# 目 錄

「核一廠用過核子燃料乾式貯存設施」安全分析報告  
第一章審查意見

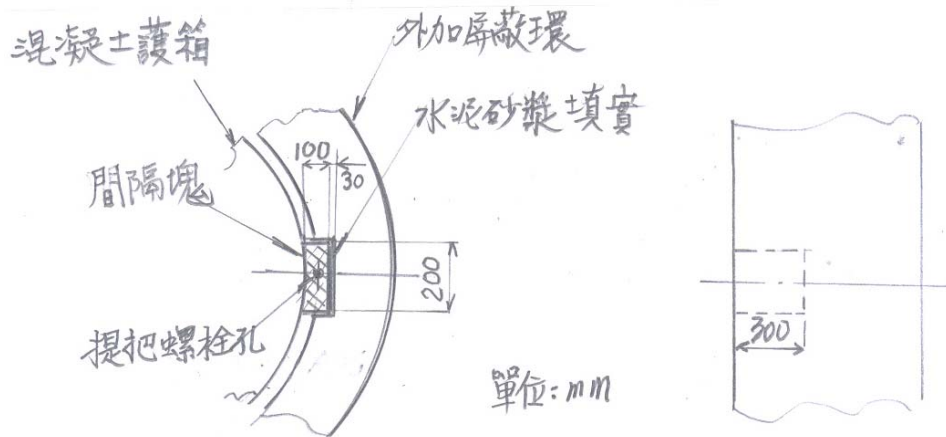
編號	A15-010-05-005	章節	1.2	頁碼	6	行數	2,3
第 1 次審查意見							
請說明密封鋼筒第一及第二種注、排水通道的間隙（提籃與密封鋼筒間，燃料管與圓盤間），其允許的最大及最小值各為多少？如何決定的？他們在結構分析（力與振動的傳遞）及熱傳分析（間隙熱傳）中是如何 model 的？如何確定其保守度？							
答覆說明							
<p>1. 密封鋼筒在提籃圓盤間共有三種主要的注水及排水通道。第一種通道位於提籃及密封鋼筒間之間隙；第二種通道是經過燃料管和承載圓盤與導熱圓盤間之間隙；第三種通道是經過每個圓盤的二個 57.2 mm (2.25 in) 直徑的圓孔。其中第一種間隙經查公稱間隙為 3.05mm，允許的最大值為 4.05 mm 及最小值 2.30 mm。為綜合考量一般工程製造誤差、組裝方便性、圓盤間排水與乾燥時氣體流道等綜合因素所決定之間隙值。</p> <p>2.</p> <p>a. 結構分析：密封鋼筒注水/排水通道並非鋼筒主要受力位置，在密封鋼筒結構分析中並未將注排水孔納入，密封鋼筒主要的結構分析工作以鋼筒外殼銲道及吊裝裝置(螺紋孔)與內部的組件分析為主。另外，在分析模式亦考慮承載圓盤在熱膨脹過程中與密封鋼筒的接觸行為所引發的應力，分析結果顯示應力值皆符合法規要求。</p> <p>b. 熱傳分析：本計畫密封鋼筒熱傳分析模式假設燃料管放置於圓盤孔槽(slot)正中央，而提籃則放置於鋼筒正中央，組件間不相接觸，且組件間間隙尺寸採用最大值；間隙處組件表面之輻射熱傳予以考慮，而間隙內則僅考慮鋼筒填充物質(水或氬氣)之傳導熱傳(heat conduction) (詳細分析方法及計算結果請參考安全分析報告第 6.3 節)。就熱傳分析而言，組件間間隙越大，則填充物質所造成熱阻(thermal resistance)越大，即組件間熱傳越差，故可得保守之計算結果。</p>							
第 2 次審查意見							
<p>1. 請增加說明燃料管和承載圓盤與導熱圓盤間之間隙為多少？允許誤差為何？</p> <p>2. 其他同意答覆內容。</p>

燃料管有 normal size (52 支)、over size (4 支) 二種尺寸，其外表附有不等數之中子吸收板 (Boral 0, 1, 2 片)。燃料管穿過承載/導熱圓盤之開口，自由站立於底部銲件上，其與圓盤開口之間隙可自動調整，間隙尺寸介於 2.08 ~ 8.24 mm 之間，燃料管及圓盤之尺寸及允許誤差如下圖。

註：最大間隙 = 方孔內徑 - 方管外徑 (無 Boral) + 累積公差 = 8.24 mm  
 最小間隙 = 方孔內徑 - 方管外徑 (有 Boral) - 累積公差 = 2.08 mm

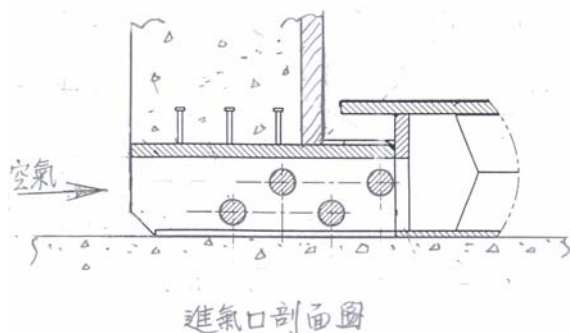
“混凝土護箱外之空氣通道”採非平行直線路徑，以將輻射洩漏降至最低。”請以圖示說明何謂非平行直線路徑？如何降低輻射洩漏？

在每個空氣入口通道中，加裝四個半徑(5.08 cm)的橫向實心碳鋼圓柱，這些橫向實心碳鋼圓柱可有效降低輻射滲留。如下所示：

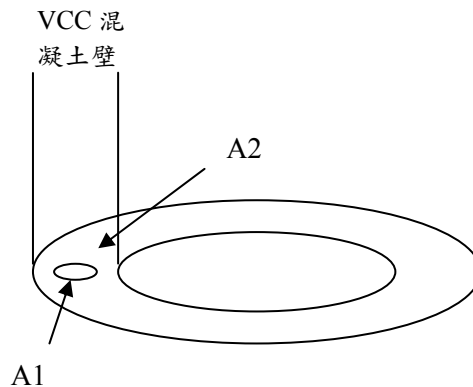
是否代表直徑的尺寸？ $\frac{\pi \times (R_1 - R_2)^2}{4}$  代表何種意義？此處 136 與 79.5 恰與固定錨應力錐投影面積所使用的直徑 136 與 79.5 數值完全相同，兩者幾何意義是否相同，請詳細說明 A2 之計算理由。

謝謝委員指正，修訂為  $A_2 = \frac{\pi \times (R_1 - R_2)^2}{4} = \frac{\pi \times (136/2 - 79.5/2)^2}{4} = 627\text{in}^2$  (如附件 77)。其中 136 為混凝土護箱外徑，79.5 為混凝土護箱之混凝土內徑。此部分混凝土承載應力分析係按照 ACI 349-97 Chapter 10 規定進行， $U_b = 0.85 \cdot \phi \cdot f'_c \cdot A_1 \cdot \sqrt{\frac{A_2}{A_1}}$ ，其中  $A_1$  為承載面積， $A_2 = \frac{\pi \times (R_1 - R_2)^2}{4}$  為可承載面積(如下圖所示)。 $\sqrt{\frac{A_2}{A_1}}$  的計算值小於 2 時，可直接採用計算值；若大於 2 時，則只能採用 2。

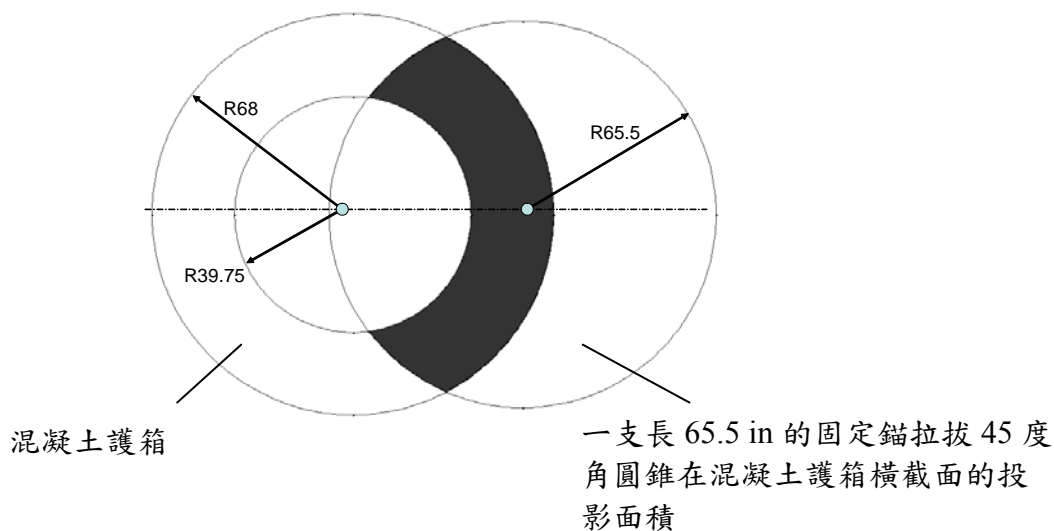
編號	C07-062-08-099	章節	6.2.6	頁碼	14~16	行數	
第 1 次審查意見							
1. 固定錨應力錐投影面積是 $\pi(136^2 - 79.5^2)/4$ 還是 $\pi(136 - 79.5)^2/4$ ，請與 p6.2.6-7 之公式比較兩者是否應相同？							
2. Nelson stud 在 1/8 模型中氣孔上方有 3 根，經對稱後有 6 根，無法了解應有多少根？							
3. 請說明 $A_{cp}$ 與拉拔截面積之計算值，438.37 與 760.4 是如何計算出來的？							
答覆說明

1. 固定錨應力錐投影面積  $\pi(136^2 - 79.5^2)/4$ ，上述公式用於混凝土拉拔強度分析；另 p6.2.6-7 之公式則用於混凝土承受壓力時之強度分析，屬於不同類型之分析。
2. 混凝土底部鉚件底座之氣孔上方共有 24 支 Nelson stud，分布於 4 個出氣孔，每一氣孔上方有 6 根 Nelson stud，在 1/8 模型中氣孔上方有 3 支 Nelson stud。
3. Acp 為錨定物於混凝土內以 45 度角所產生之投影面積，主要用於混凝土拉拔分析。Acp 的計算如附件 23。

圖 1

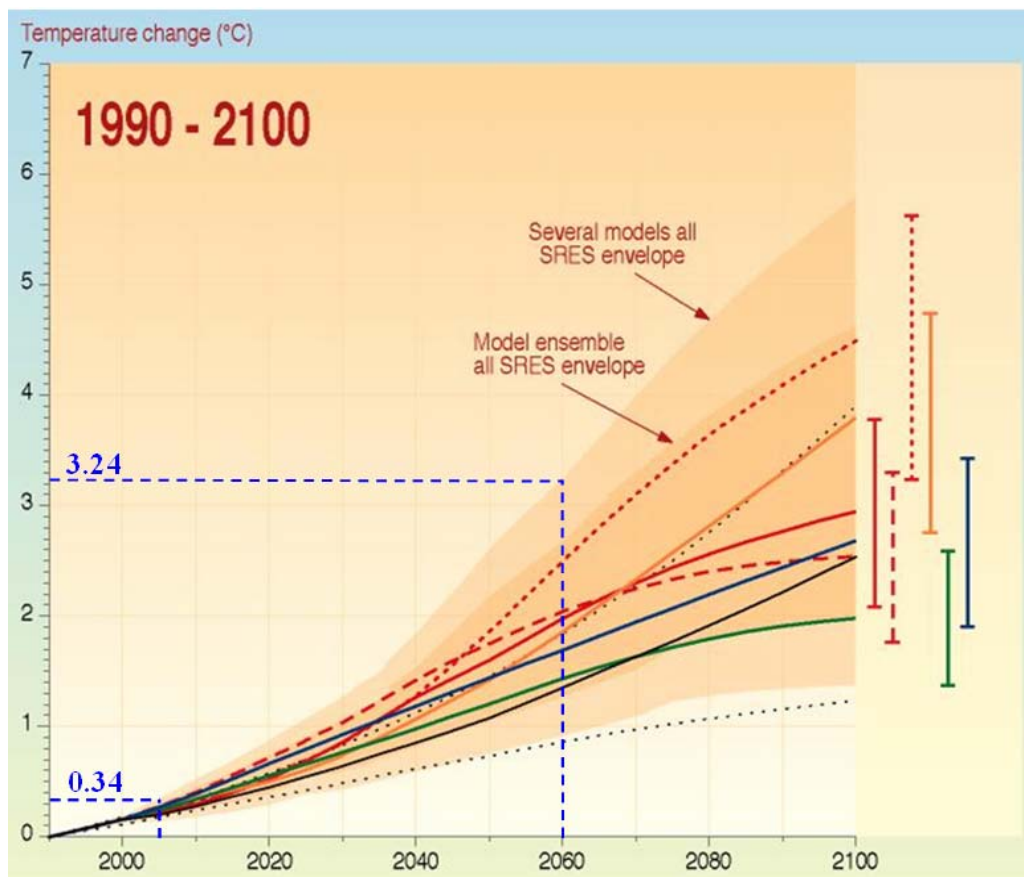
編號	D31-063-12-130	章節	6.3	頁碼		行數	
第 1 次審查意見							
<p>根據聯合國政府間氣候變化專家（IPCC Intergovernmental Panel on Climate Change）之評估報告（Climate Change 2001 IPCC Third Assessment Report），全球暖化將造成氣溫上升，是否會影響熱移除之評估結果？請 說明。</p>							
答覆說明

本計畫設施熱傳分析選取採用之周圍溫度係依據中央氣象局所提供之氣溫資料(1984 年至 2005 年，見安全分析報告第 2 章表 2.4.1-8 所示)，而依據 IPCC 評估報告所提供之溫升曲線(見圖 1 所示)，2005 年全球氣溫較 1990 年增加 0.34°C；而 2060 年全球氣溫則將較 1990 年增加 3.24°C，所以由以上數據保守估算，在本計畫設施設計使用年限(50 年)到期時，設施周圍溫度將上升不超過 2.9°C ( $3.24-0.34=2.9$ )。本計畫目前在不考慮全球暖化及貯放燃料功率衰退之狀況下，設施組件溫度最小餘裕僅有 2.3°C (混凝土整體溫度餘裕)，小於暖化效應之溫升 2.9°C。但如考慮貯放燃料功率隨貯放時間之衰退，本計畫設計貯存之用過核燃料(燃耗 36 GWd/MTU，冷卻時間 10 年)經存放 50 年後，設施燃料熱負載將由 14 kW 降低至 5.15 kW。而由先前相關計算結果可知，在燃料熱負載為 7 kW ( $> 5.15$  kW)及不考慮全球暖化之狀況下，設施組件溫度最小餘裕為 3.2°C (混凝土整體溫度餘裕)，大於全球暖化可能造成之溫升 2.9°C，因此當功率衰退至 5.15 kW 時，所釋出之溫度餘裕( $> 3.2$ °C)更將大於全球暖化所造成之溫升效應(2.9°C)。所以綜合以上所述，全球暖化對設施熱傳之影響並無安全上之實質疑慮。
